pour : la construction d'une centrale
photovoltaïque au sol, constituée de trois parcs,
et ses équipements annexes (locaux techniques,
pistes d'exploitation, clôture)

adresse terrain : lieu-dit LE CARTEYROU, à Tour-
de-Faure (46330)

ARRÊTÉ
accordant un permis de construire
au nom de l'État

Annexe n°3 :
Les mesures paysagères incluses dans le mémoire en réponse à l'Autorité environnementale,
pp. 29 à 33.

Rajout d'une bande boisée tampon en partie Sud :

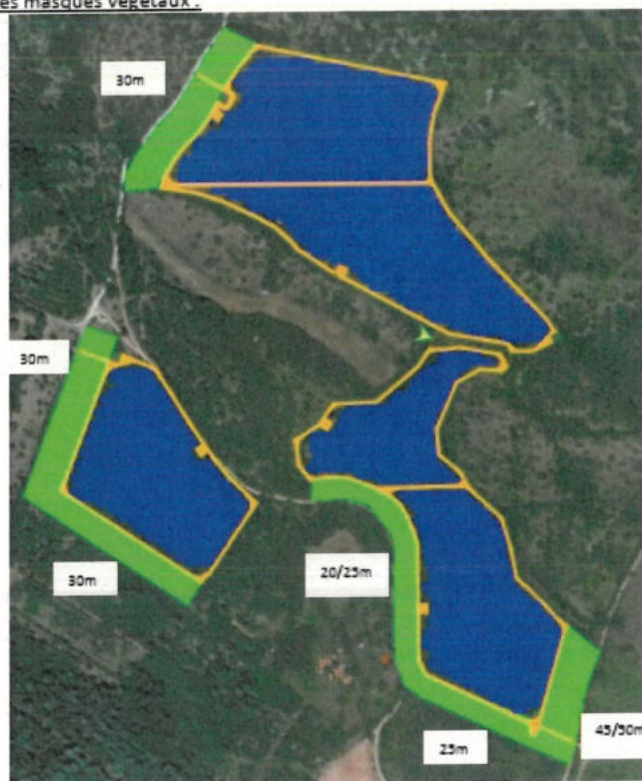
- d'une part de revoir l'implantation du projet et les mesures d'intégration paysagères afin de supprimer toute visibilité sur le parc depuis le site classé
- d'autre part de maintenir les éléments végétaux qui marquent le relief (les boisements, haies, patchs boisés) afin de minimiser les impacts paysagers les plus importants du projet pour les sites patrimoniaux précités et depuis « les Places ».

Nous avons bien noté l'importance d'une bande boisée d'une largeur suffisante (une trentaine de mètres par exemple) en limite sud du parc à l'est et à l'ouest du lieu-dit « Les Places », en complément de celles prévues le long des chemins. Ces éléments ont été pris en compte de deux manières :

- En partie Sud-Ouest, le propriétaire de la parcelle 103 juste au Sud du projet a accepté de laisser à disposition de TotalEnergies une bande tampon boisée de 30 m. cet espace d'environ 5 000 m² sera intégré au bail afin de maintenir la forêt en place pendant la durée de vie de la centrale.
- En partie Sud-Est, la même solution n'a pas été possible. Nous avons donc pris le parti de réduire le projet et reculer ainsi la clôture de 25m afin de conserver un espace boisé tampon de 25m sur le foncier déjà maîtrisé.
